マークテック株式会社

特注印字装置用ノズルセット(二重管ノズル)製品統合のお知らせ

特注印字装置 印字ヘッド用ノズルセット

3. 統合製品

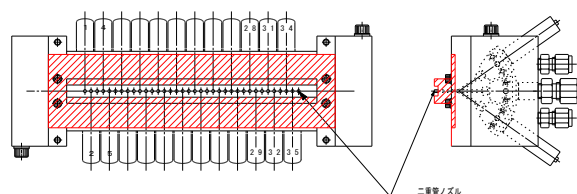
ノズル製作メーカー製造中止に伴い、部品調達が困難となりました。そのため、今後の安定供給を目的として、ノズルセット（二重管ノズル）の製品統合を致します。

印字ドット径が $\phi 4\text{mm}$ 以下に変更になります。

ノズル型式 GN3554WB シリーズ	ドット径 $\phi 4\text{mm}$ 以下
---------------------	---------------------------

ノズル変更に伴い、ノズル管外径が異なるため印字ヘッドブロックの交換が必要となります。ノズル交換の際は、弊社でヘッドブロックと合わせて交換作業をさせていただきますので予めご了承願います。なお、ノズル費用以外は弊社で負担させていただきます。
